Oggetto: [ID: 8098] Comune di Latina (LT)

“Progetto di un impianto fotovoltaico e delle relative opere di connessione alla RTN per una potenza totale complessiva di 21,56 MW, da realizzarsi nel Comune di Latina (LT), località Scopeto Madonna Giulia, Borgo San Michele”.

RICHIESTA INTEGRAZIONI DOCUMENTALI del MINISTERO DELLA CULTURA

Fig.2 – stralcio dell'elaborato *NPD_ITALIA_D53_14V* e confronto con la vista aerea dell'area da google maps

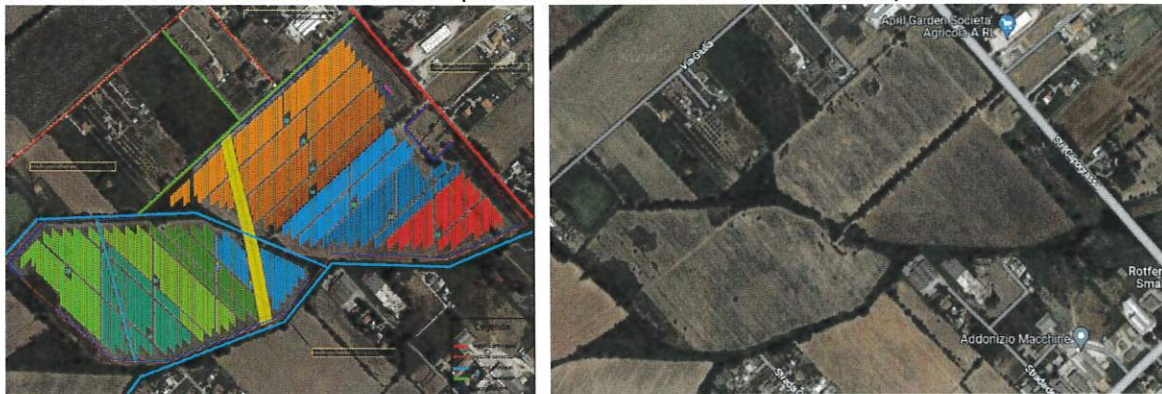
In relazione alle CARATTERISTICHE DELLE OPERE ED AL CONTESTO CULTURALE E PAESAGGISTICO DI RIFERIMENTO, la Soprintendenza ha evidenziato che il campo va ad occupare due grandi porzioni di terreno,

divise tra loro da canali con filari alberati, che i moduli fotovoltaici, del tipo a inseguimento solare, verranno posizionati mediante pali infissi nel terreno e che la loro altezza massima è indicata in 273 cm. La Soprintendenza rileva inoltre, che stante l'orientamento dei pannelli est-ovest, gli stessi sono disposti in sottocampi, divisi dalla viabilità interna, organizzati in rettangoli disposti con un lato parallelo alla Strada Capograssa, adiacente ai lotti, ed in generale con le giaciture agrarie e urbanizzate riscontrabili nelle vicinanze. La Soprintendenza evidenzia con riguardo alle misure di mitigazione che occorre fornire un approfondimento di tali opere che consenta di eliminare l'effetto "recinto" geometrico (cfr. elaborato *NPD_ITALIA_D53_14V opere di mitigazione*). Inoltre, dalla sovrapposizione dell'intervento con la tavola B del PTPR vigente (approvato con DCR n. 5 del 21 aprile 2021, pubblicato sul B.U.R.L. n. 56 del 10 giugno 2021) risulta che l'elettrodotto attraversa lembi di aree boscate tutelate ai sensi art. 142 co.1 lett. g) del D.Lgs.n.42/2004. (di seguito Codice) e, nella parte terminale, di connessione con la cabina primaria esistente, ricade nella fascia di rispetto dei Canali delle Bonifiche agrarie, individuati ai sensi dell'art. 134 co.1 lett. c) del Codice. Si rileva, inoltre, l'assenza di un rilievo della vegetazione esistente all'interno dei lotti di progetto – evidente anche dalle foto aeree di google e la, conseguente, sovrapposizione dei pannelli fotovoltaici previsti ad elementi arborei (in forma di filari o macchie); e l'inglobamento del canale con la sua fascia ripariale all'interno del recinto dell'impianto.

- a)** nelle more della verifica delle conformazioni arboree presenti all'interno dell'area, una proposta di **riconfigurazione alternativa finalizzata all'esclusione della vegetazione arborea esistente** (sia in forma di macchia che di filare) **dall'area occupata dell'impianto** con conseguente creazione di un corridoio vegetato di ampio spessore che rimanga all'esterno dell'area recintata e che costituisca al contempo, opera di mitigazione, a titolo esemplificativo si suggerisce una ipotesi in cui l'intervento del verde, riconnetta in direzione nord-est / sud-ovest tutti gli esemplari arborei presenti, inglobando sia quelli al perimetro che il filare alberato centrale, ricomprendendo anche le macchie di vegetazione sparse e l'area umida posta sud dell'impianto (visibile da google e non tutelata), al fine di poter ottenere il migliore inserimento paesaggistico nel contesto;
